市既有公共建築物
無障礙設施及設備改善案例彙編

臺南市政府工務局編制

七、無障礙停車空間替代改善案例

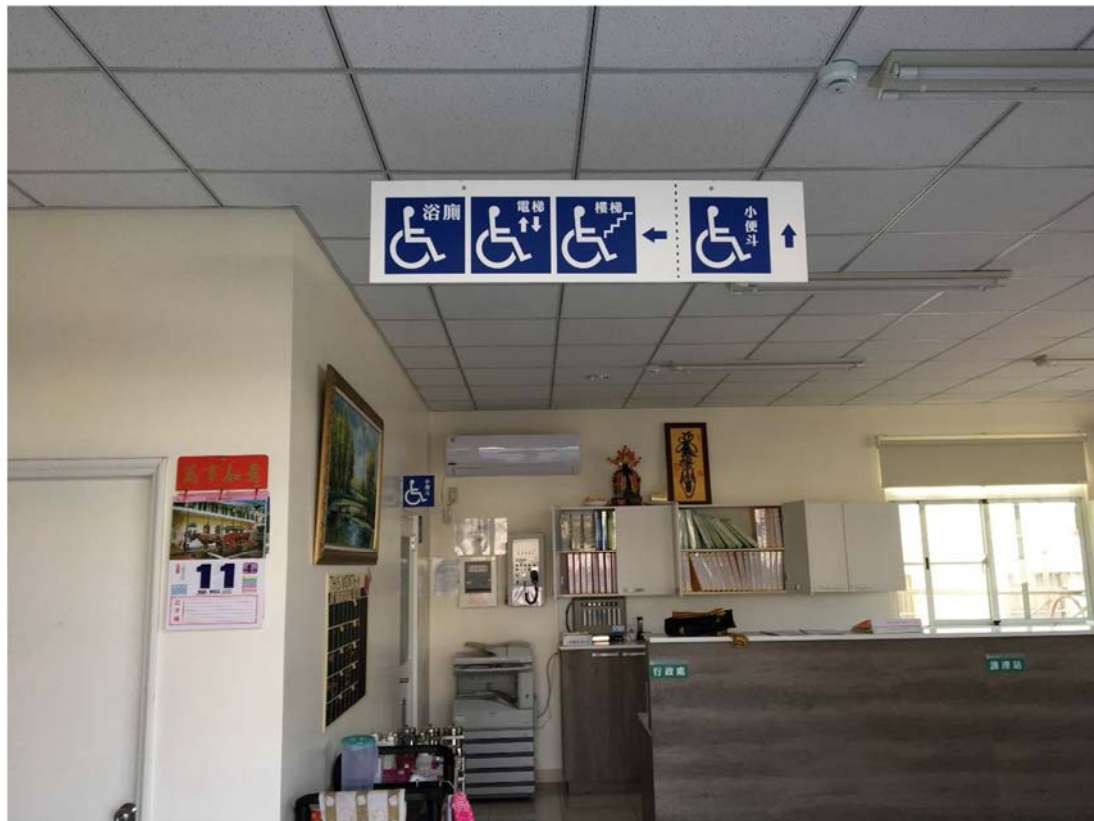
既有建物變更作金融機構用途使用，因室內面積狹小，無足夠空間設置無障礙停車空間，以代客泊車服務及服務鈴替代改善。

1. 同意所提以代客泊車方式，於避難層入口明顯處設置代客泊車服務告示牌及服務鈴替代改善無障礙停車空間之設置。
2. 於申請變更使用執照申請竣工勘驗，須一併檢附代客泊車計畫書。
3. 金融機構須於官網上公布說明。
